柏崎刈羽原子力発電所 7号機 審査会合のコメント回答について

2020年5月1日
東京電力ホールディングス株式会社

▶ 原子力発電所の新規制基準適合性に係る審査会合のコメント回答

取水路及び補機冷却用海水取水路の地下水位設定の変更

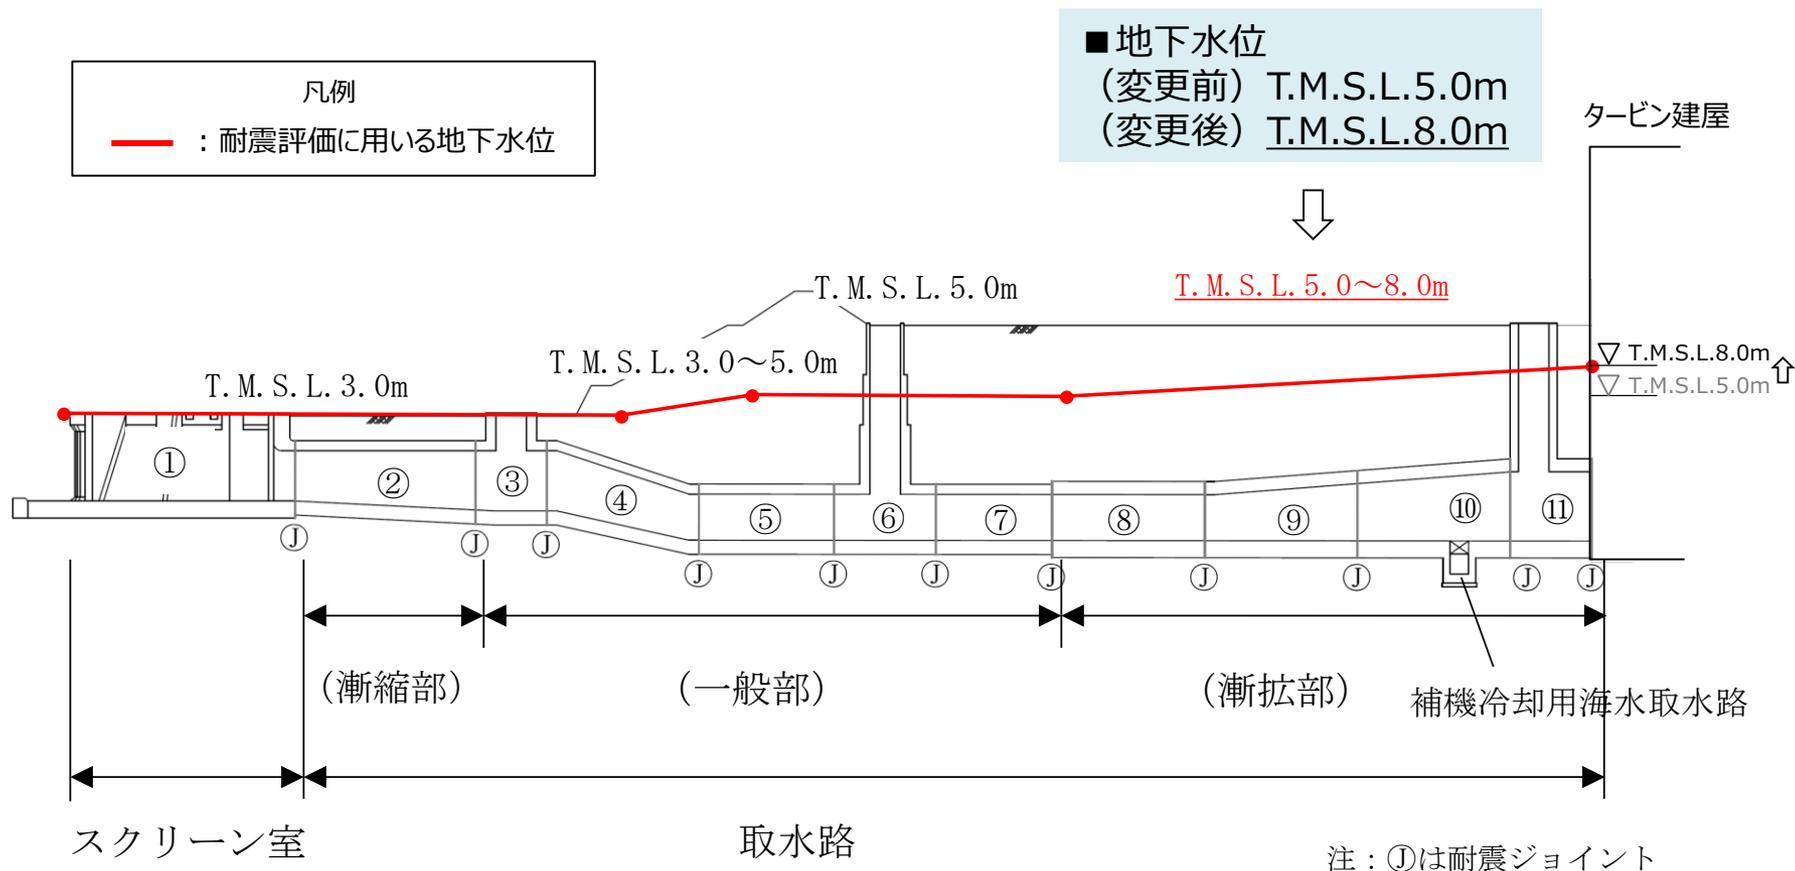
補機冷却用海水取水路及びその近傍の取水路の一部の設計用地下水位について、周辺地下水位の観測をしていないこと、取水路周辺の汀線平行方向の地下水位の変化が小さいことを踏まえ、T.M.S.L.+5.0mとすることの妥当性を説明すること。

取水路のように延長の長い施設については、その設置区間内での最小余裕を提示し説明すること。その上で、地下水位の上昇要因及び変動要因を考慮した地下水位とするためには、どの程度の余裕を設計用地下水位にもたせる必要があるかも合わせて説明すること。

土木構造物の耐震評価における地下水位について、7号機施設及び6号機施設で同じとする根拠を説明すること。

- ご指摘を踏まえ、取水路の一部及び補機冷却用海水取水路の耐震評価に用いる地下水位をT.M.S.L.5.0mからT.M.S.L.8.0mに再設定した。
- 6号機施設については、7号機側よりも地下水位が低い傾向にあるが、保守的に7号機施設と同じ地下水位設定とする。

- ご指摘を踏まえ、取水路の一部及び補機冷却用海水取水路の耐震評価に用いる地下水位をT.M.S.L.5.0mからT.M.S.L.8.0mに再設定。

A2s層の液状化強度試験供試体の採取位置

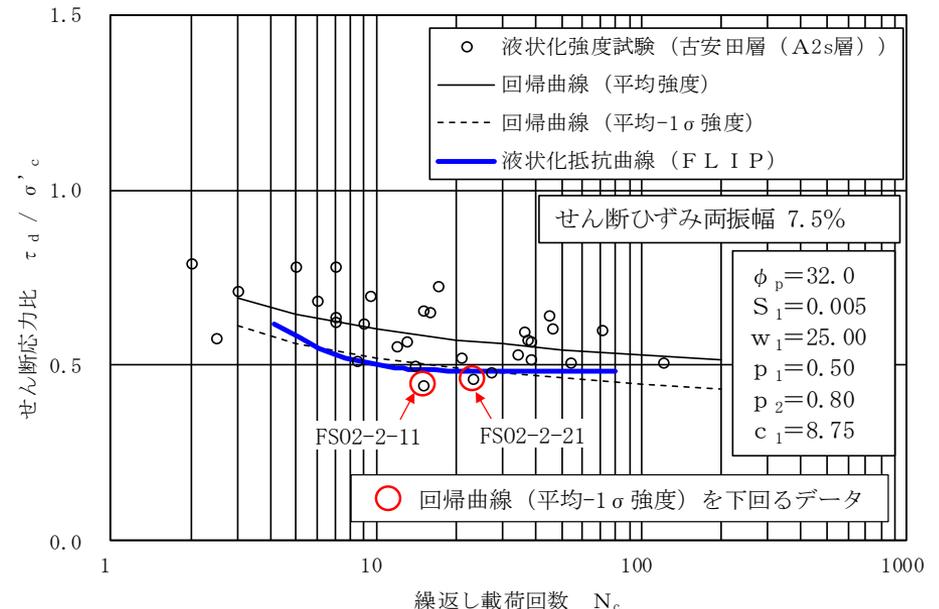
古安田層（A2s層）の液状化強度特性について，液状化抵抗曲線を下回る試験データの採取位置及び代表性を示すとともに，液状化抵抗曲線を下回る試験データが各施設の耐震設計に及ぼす影響の検討の要否を説明すること。

- 古安田層（A2s層）の液状化強度特性について，液状化抵抗曲線を下回る供試体の採取位置及び採取深度を確認し，当該供試体の土質性状及び地層の連続性を検討した。
- その結果，液状化抵抗曲線を下回る供試体は，地盤のばらつきの範囲にあり，地層が広範囲に連続して分布していないことから代表性を有していないことを確認した。
- また，液状化抵抗曲線を下回る供試体の試験データによる感度解析を実施した結果，液状化強度特性の差異が耐震評価に与える影響がないことを確認した。

- A2s層の液状化強度試験結果の中には、液状化強度曲線の回帰曲線(平均-1 σ 強度)を下回る結果を示す供試体が2つ存在する。
- 当該供試体は、7号機のスクリーン室・取水路の近傍で採取。
- これらA2s層の液状化強度曲線の回帰曲線(平均-1 σ 強度)を下回る供試体について、供試体の土質性状及び採取箇所地層の連続性について検討した。

再現解析における南断面の鉛直変位の考察

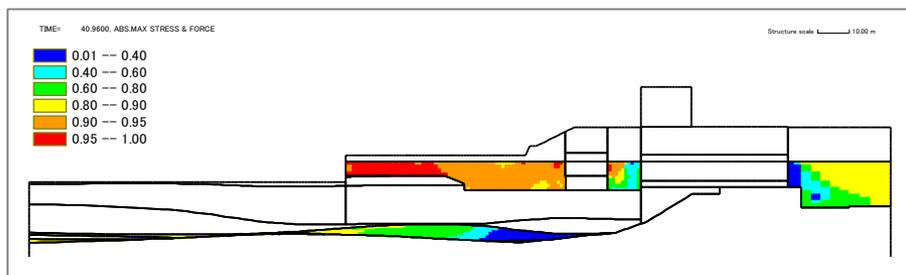
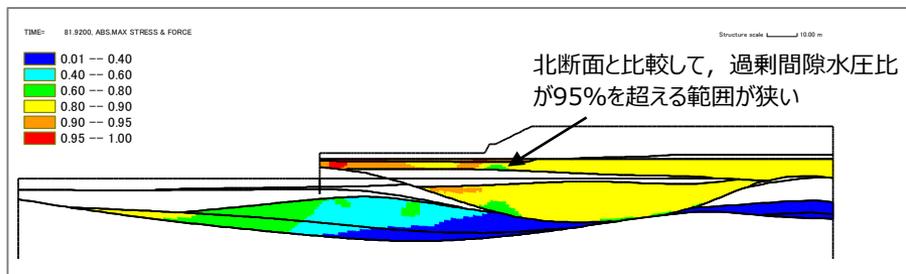
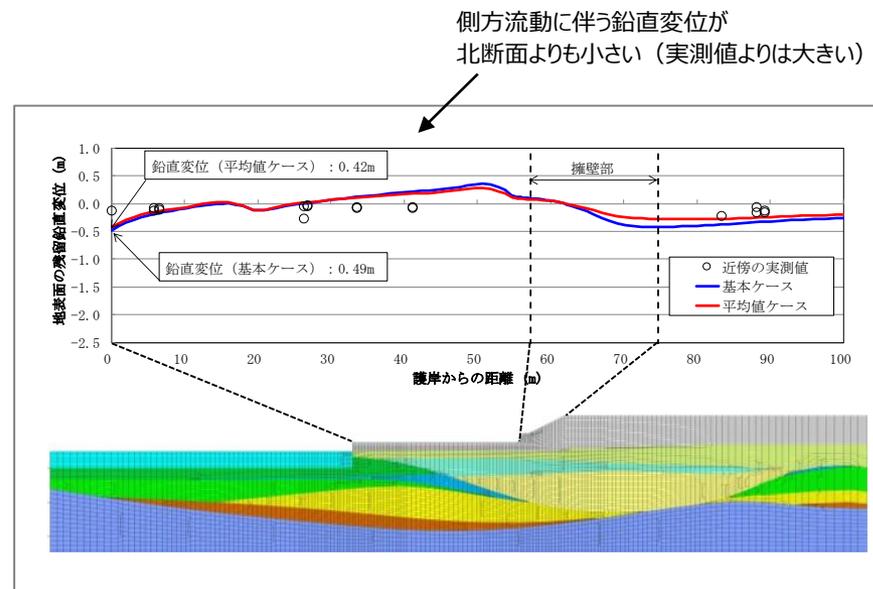
新潟県中越沖地震時の実測と再現解析結果の鉛直変位における比較について、基本ケースと平均値ケース、実測値と解析結果に差が生じていない理由を詳細に説明すること。また、最大過剰間隙水圧比及び最大せん断ひずみと地盤変位との関係性について説明すること。

設定した減衰定数の保守性及び適用性について、考察して説明すること。

- 南側断面は、北断面と比較して過剰間隙水圧が95%を超える範囲が狭いため、側方流動による鉛直変位量が比較的小さく、基本ケースと平均値ケースとの間の差異が小さくなったものと考えられる。
- 再現解析において、有効応力解析コード (FLIP)は、地表面が海側に変形した実測値の傾向を再現できており、再現解析の変形量が実測値を概ね上回る評価ができていることから、適用している減衰定数と解析用物性値は、耐震評価を実施する上で保守性を有しており、適用性があると判断できる。

- 南側断面は、北断面と比較して過剰間隙水圧が95%を超える範囲が狭いため、側方流動による鉛直変位量が比較的小さく、基本ケースと平均値ケースとの間の差異が小さくなったものと考えられる。
- 再現解析において、有効応力解析コード（FLIP）は、地表面が海側に変形した実測値の傾向を再現できており、再現解析の変形量が実測値を概ね上回る評価ができていることから、適用している減衰定数と解析用物性値は、耐震評価を実施する上で保守性を有しており、適用性があると判断できる。

地盤改良体を設置する施設の平面配置図

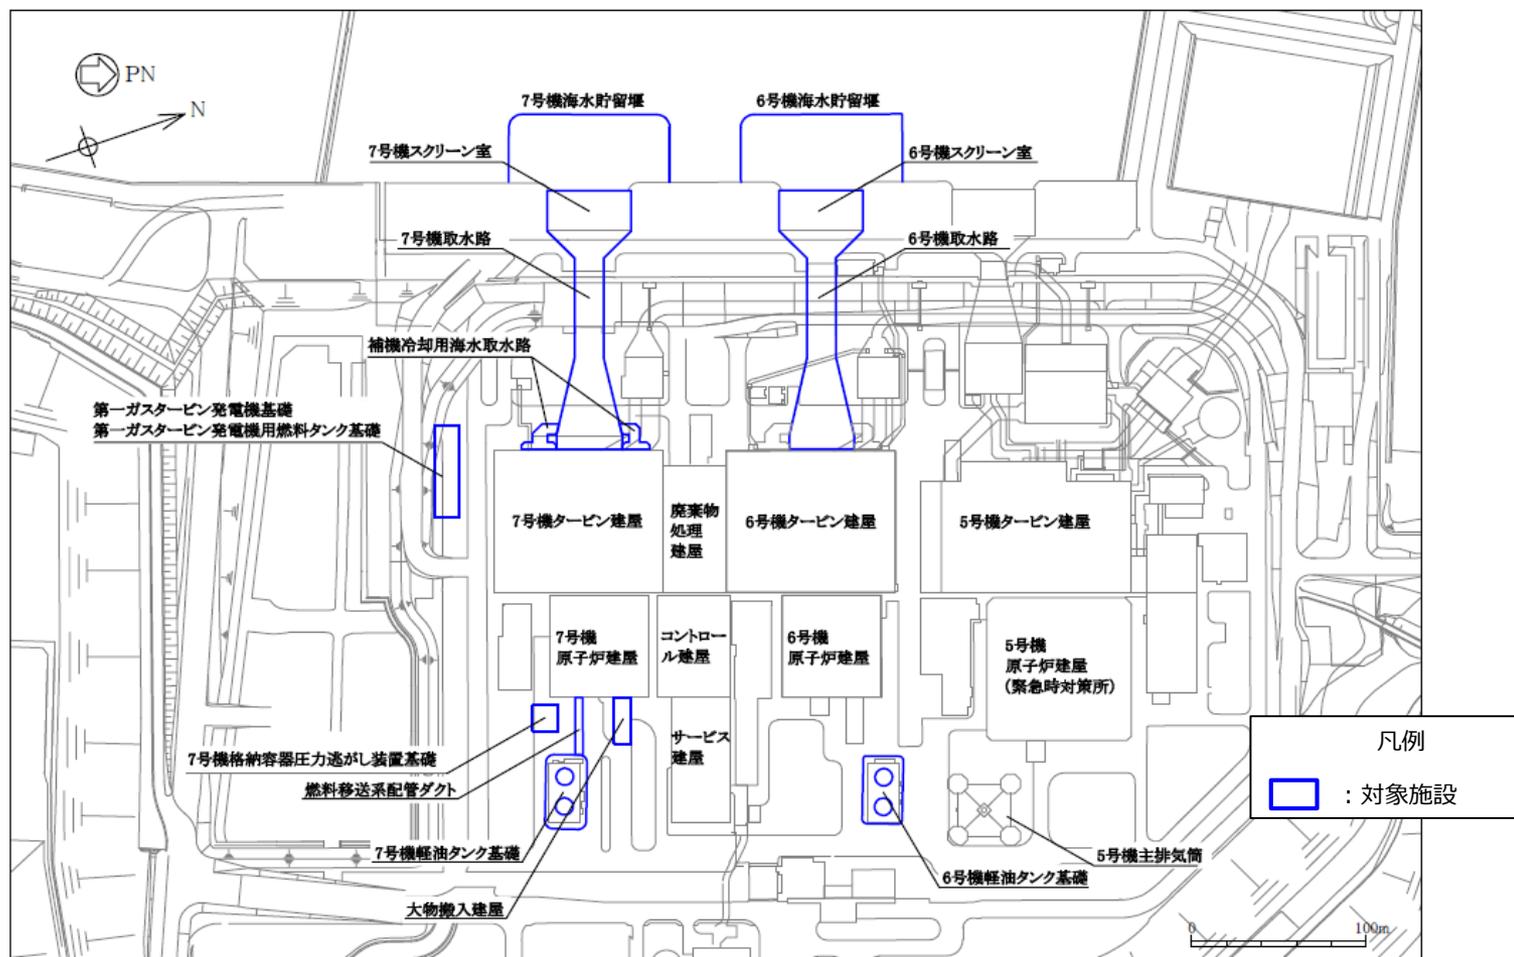
地盤改良体の物性値の確認方法について、施工工法ごとに試験の方法、試験体の採取位置の考え方及び施工管理基準を説明すること。

液状化の影響を考慮した各施設の設計について、対策工の実施範囲、物性値の設定等の設計の考え方及び評価対象施設の設計結果を含む対策工の成立性を説明すること。また、埋戻土層等の対策工について、適切な範囲、仕様等を考慮した保守的な設計としていることを説明すること。

- 既設及び新設地盤改良体の物性値について、基準・指針に基づき、適用する施工方法に応じた適切な品質管理、施工管理基準を適用する。
- 液状化の影響を考慮した各施設の設計について、対策工の実施範囲、物性値の設定等の設計の考え方及び評価対象施設の設計結果を含む対策工の成立性を整理した。
- また、建設時の敷地造成における埋戻土の品質管理を示し、地盤改良における範囲や仕様等を考慮した保守的な設計となるように配慮していることを説明する。
